Commune de **VILLENEUVE-SOUS-PYMONT**

Plan Local d'Urbanisme

ADDITIF AU RAPPORT DE PRESENTATION

Note relative aux adaptations de la mise en compatibilité suite à l'enquête publique et à la réunion d'examen conjoint.

Projet modifié et approuvé suite à l'enquête – limite de la zone Ne augmentée de 1 200 m2

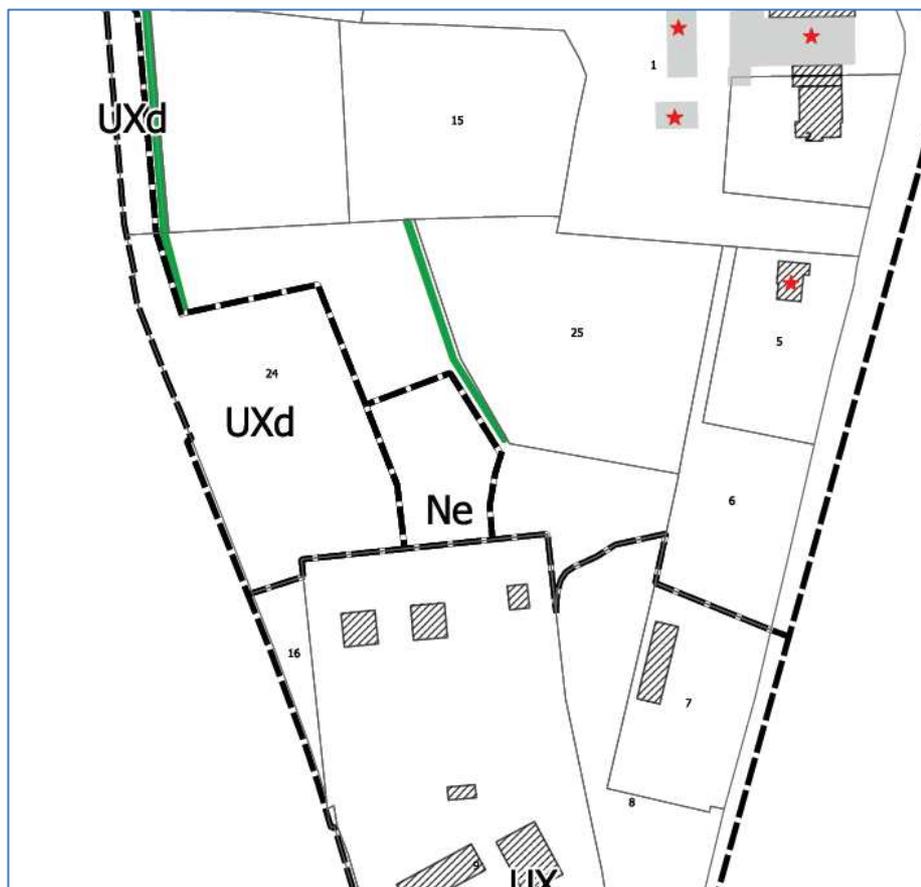
. La zone Ne au niveau de la parcelle 24 section AC qui sera agrandie de 1200 m² environ afin de permettre la réalisation du bassin de régulation pluvial selon les nouvelles dispositions du règlement écrit en lien avec des pentes douces et en évitant de créer un piège pour la faune. Le secteur agrandi ne présente pas d'intérêt environnemental particulier, sa composition est similaire à la zone Ne existante. Il agrandit pour une faible partie et au nord, le secteur Ne lié au projet du bassin de rétention de l'entreprise Bonglet (partie Est de l'extension En Bercaille) sur la parcelle en propriété de l'entreprise.
